(仮称) 千種駅前計画に係る環境影響評価方法書についての環境の保全の見地からの意見

日本科学者会議愛知支部交通問題研究委員会  
アセスメント部会 代表 中川 武夫

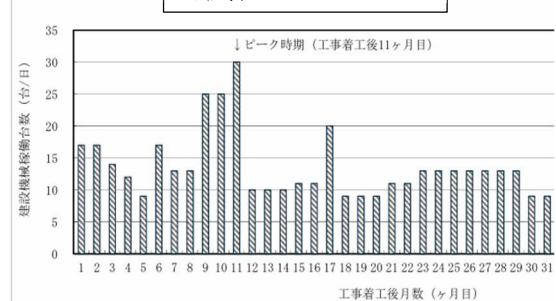
【都心における質の高い居住環境の形成するために、この地区の上下水道の給排水能力、電力の供給能力、保育・教育施設の受入能力、周辺交通への影響・安全性などを調査・検討した結果が不足しています。事業計画策定の前に、環境問題の前提として、立地及び土地利用に際しての配慮を記載してください。】p120との意見に対し、立地及び土地利用に際しての配慮が不足していたことを認め、【上下水道の給排水能力につきましては、今後名古屋市上下水道局と調整を行い、上下水道の給排水能力に対する影響に問題がないように検討を進めていきます。電力の供給能力につきましては、今後中部電力株式会社と協議を行い、必要電力の供給を受ける計画とし検討を進めていきます。保育・教育施設の受入能力につきましては、今後、関係各所と協議を行い、適切に対応します。周辺交通への影響・安全性につきましては新建築物関連車両が事業実施指定区域外で停滞し、交通の妨げとならないよう、車両の度線・待機スペースの適切な確保に努めます。】p121と見解がありますが、事業予定地の立地及び土地利用に際しての配慮 p14 に、この検討・協議結果を記載すべきです。上下水道や電力供給を今後検討・協議するのでは、供給能力拡充のための施設整備が必要になるなど思いもかけない結論が出るかもしれません。本来は、こうした計画が可能なることをまずここで示すべきです。

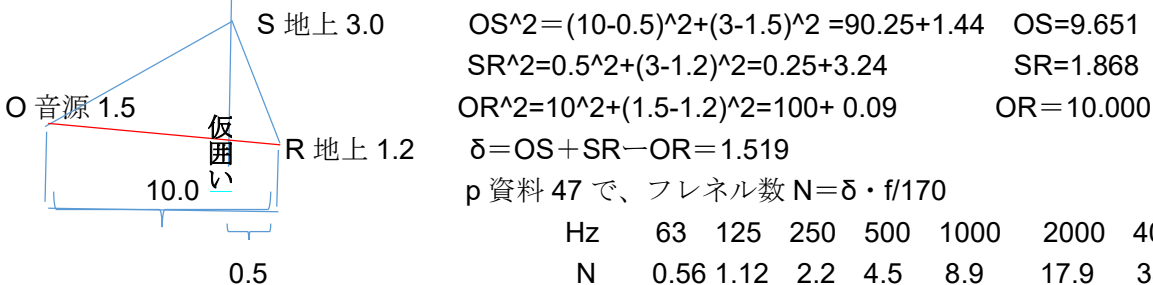
【配慮書では）騒音源③コンクリートポンプ車（113dB）1 台と、④定置圧送車（113dB）1 台が、境界から 10m(A 案,B 案ともに) と縮尺から読み取り、p 資料 44 の予測式にあてはめると、

、総合的な予測を行なうと、周波数特性の違いがあっても回折音はせいぜい 68dB、同じパワーレベルの音源が同じような位置に 2 つあるので、予測は 71 dB となります。

透過音も 70dB なので、建設機械の騒音最大値は、回折音と透過音の合計で 74dB と予測される。最大値 70dB は過小の恐れはあります。】 p140

p140 の意見に対し【再確認したところ、予測に用いた ASJ CN -Model 2007 の回折減衰式は以下の通りであり、配慮書資料編資料 4-4(資料—47)の記載に誤りがありました。  $\Delta L_d = -10 \log \delta - a$  ( $\delta \geq 1$ ) ,  $-5 - b \sinh^{-1} \delta$  ( $0 \leq \delta < 1$ ) この式で、ご記載の条件（境界から 10m）で計算すると、回折音と透過音の合計が 71dB となります。準備書では回折減衰式を修正します。】 p141 と見解があり、回折減衰式だけが間違っていたということになりますが、その間違いを修正するのは当然として、建設工事振動のように、距離そのものの問題は無かったのですか。
